LUBUSKI WOJEWÓDZKI
KONSERWATOR ZABYTEKÓW
Wojewódzki Urząd Ochrony Zabytków
w Zielonej Górze
ul. Kopernika 1 65-063 Zielona Góra
tel. (68) 324 73 90, 324 74 11, fax (68) 325 37 45
e-mail sekretariat.zgora@lwzkz.pl
www.lwzkz.pl

DECYZJA

I. udziela pozwolenia na prowadzenie robót budowlanych na terenie miasta Zielona Góra pod nr 75, obejmujących budowę przyłącza elektroenergetycznego oraz montaż tablicy informacji pasażerskiej, w ramach realizacji zadania pn.: „Budowa i przebudowa pętli oraz peronów przystankowych wraz z infrastrukturą towarzyszącą”, zgodnie z projektami budowlanymi autorstwa M. Olkisa i Z. Wójcika z 2019 r., w następujących lokalizacjach:

NAZWA OBIEKTU BUDOWLANEGO:	BUDOWA PRZYŁĄCZA ENERGETYCZNEGO ORAZ MONTAŻ TABLICY INFORMACJI PASAŻERSKIEJ NA PRZYSTANKU NR 35 W RAMACH INWESTYCJI POD NAZWĄ: „BUDOWA I PRZEBUDOWA PĘTLI ORAZ PERONÓW PRZYSTANKOWYCH WRAZ Z INFRASTRUKTURĄ TOWARZYSZĄCĄ”
ADRES OBIEKTU BUDOWLANEGO:	ZIELONA GÓRA, ul. Dąbrówki Działki nr: 439; obręb ewidencyjny 0025, jednostka ewidencyjna 086201_1
KATEGORIA OBIEKTU:	XXVI
INWESTOR:	PREZYDENT MIASTA ZIELONA GÓRA ul. Podgórna 22, 65-424 Zielona Góra

MAPA DO CELÓW PROJEKTOWYCH

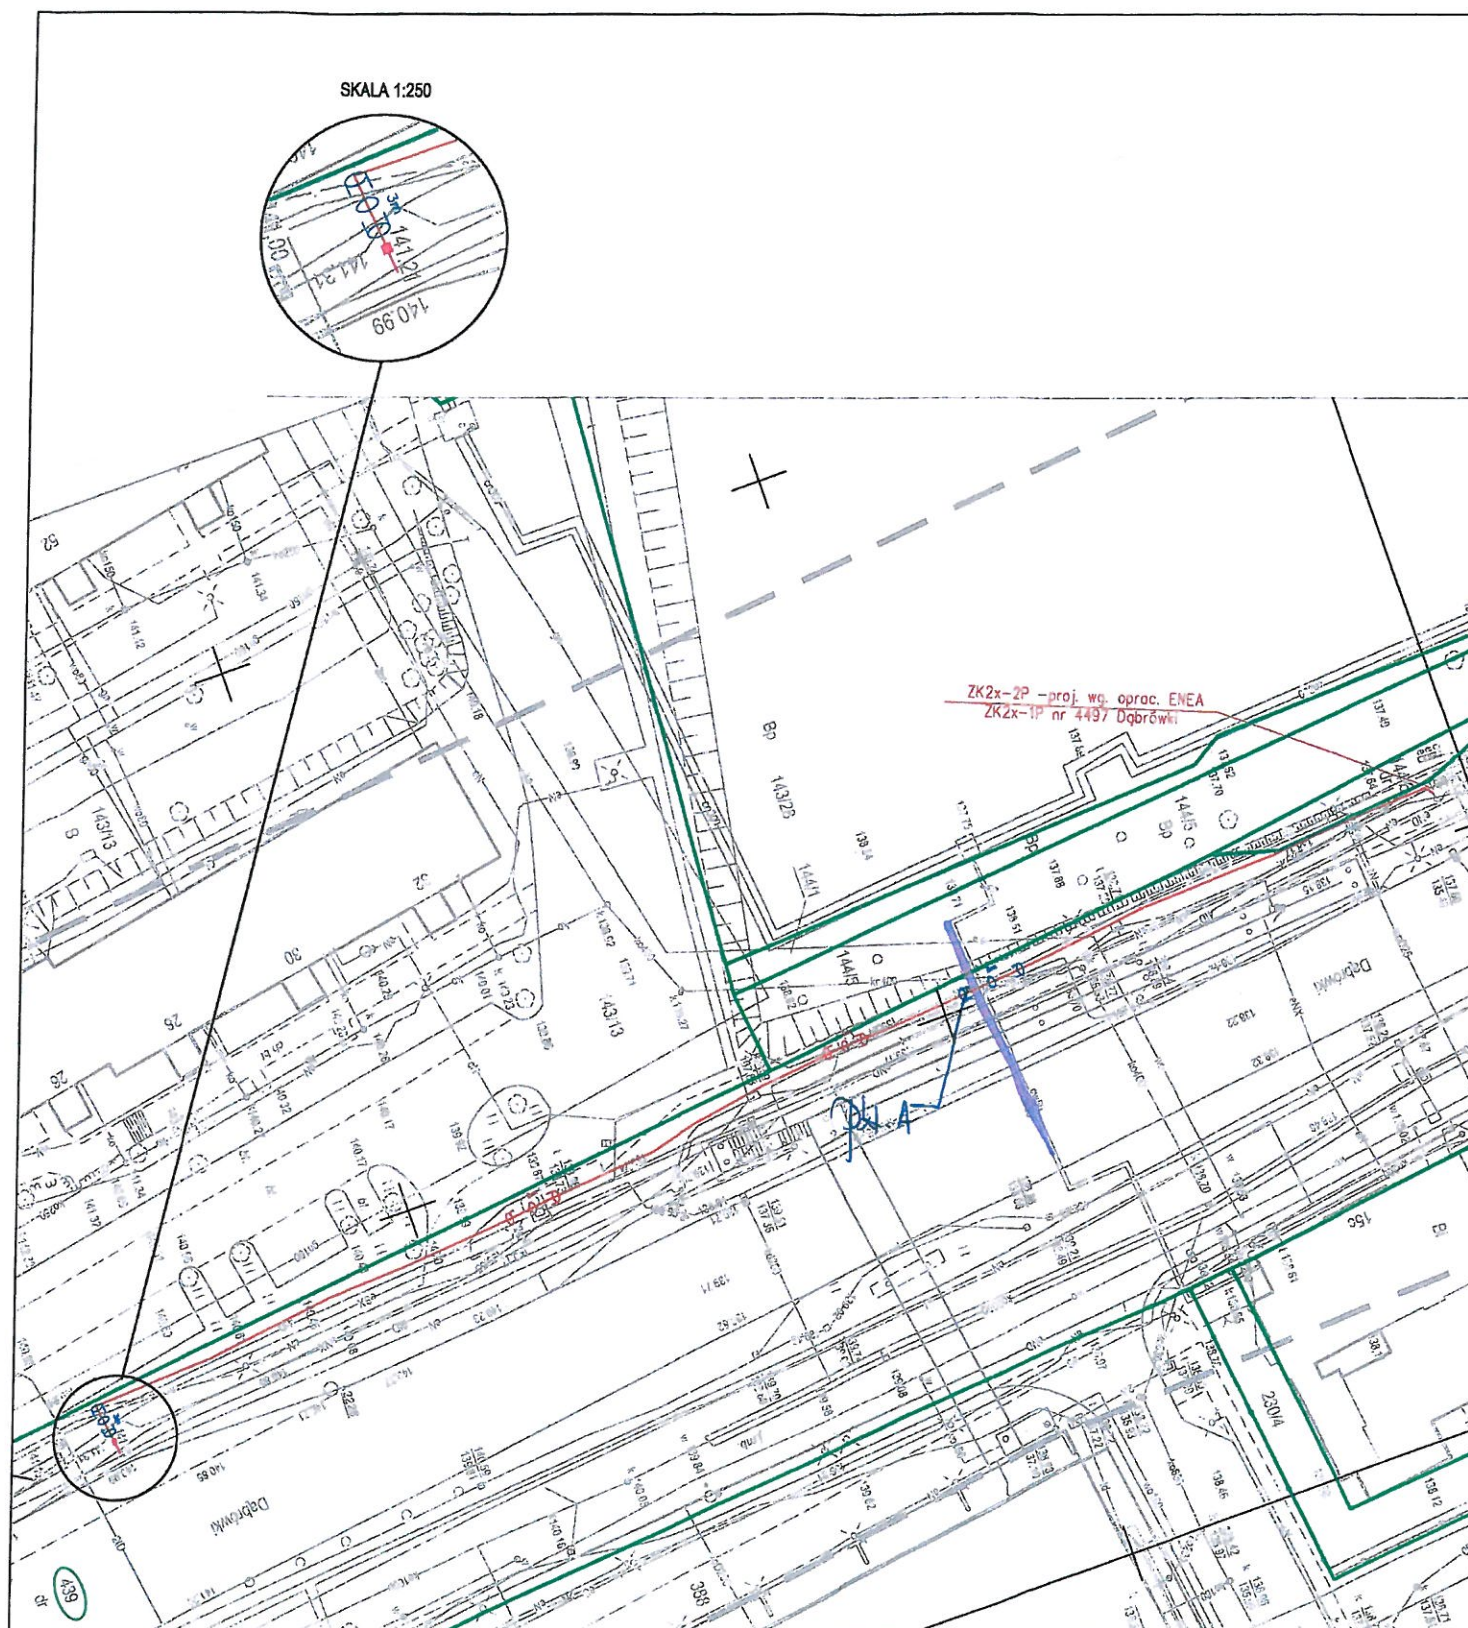
1. Skrzyżowania projektowanych linii kablowych z siecią ciepłą (w pkt. A – oznaczonych na załączonych planach) należy rozwiązać zgodnie z N SEP-E-004 oraz prowadzić w rurze ochronnej. Koniec rury ochronnej – mierząc od zewnętrznego obrysu sieci ciepłej (oznaczonej na załączonym planie kolorem fioletowym) powinien być wyprowadzony na odległość co najmniej 1,00 m.

2. Wszelkie prace w miejscach skrzyżowań z siecią ciepłą (pkt. A) należy wykonać wyłącznie wykopem otwartym (a nie poprzez metodę przecisku bądź przewiertu sterowanego) i sprawdzić – poprzez wykonanie odkrywki – rzeczywiste rzędne posadowienia sieci ciepłej. Ostateczny sposób ułożenia projektowanej linii kablowej z zachowaniem powyższych warunków należy przed rozpoczęciem robót uzgodnić z Elektrociepłownią „Zielona Góra” S. A.

3. Skrzyżowania projektowanej linii kablowej z siecią ciepłą (w pkt. B – oznaczone na załączonym planie) planowanych do wykonania metodą przecisku należy wykonać zgodnie z następującymi warunkami:

6. Prace ziemne w odległości mniejszej niż 3,00 m (z wyłączeniem prac w pkt. B) od naniesionych sieci ciepłych należy realizować wyłącznie ręcznie, z należytą ostrożnością.

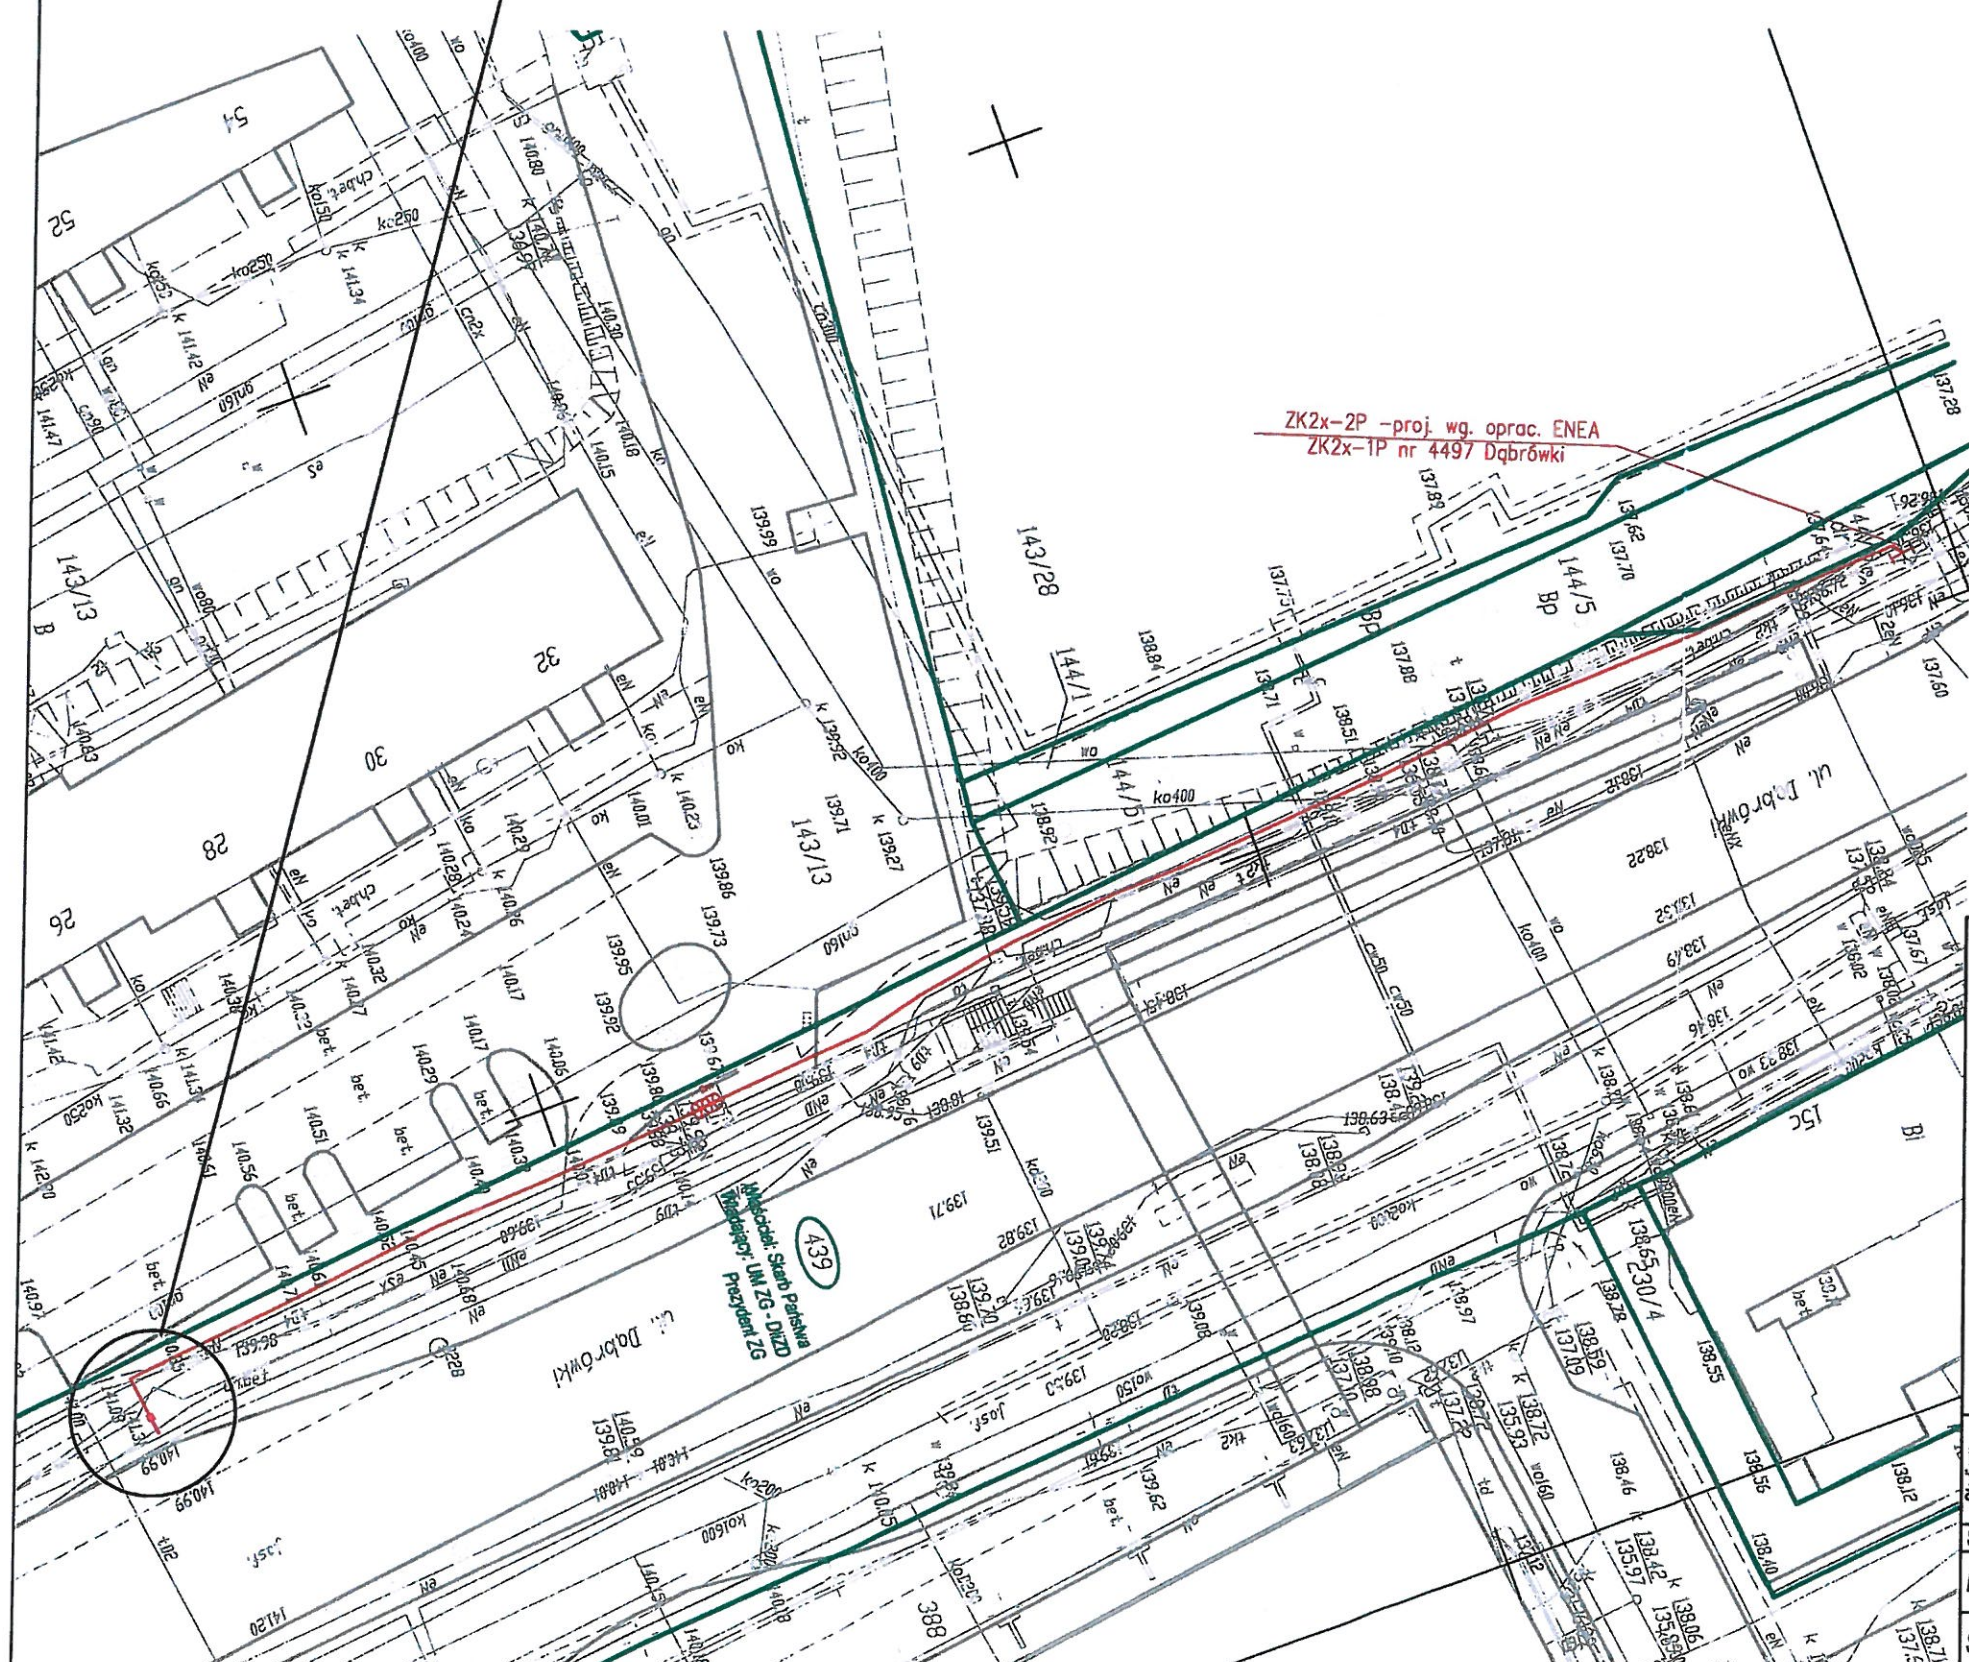
uzgadniam
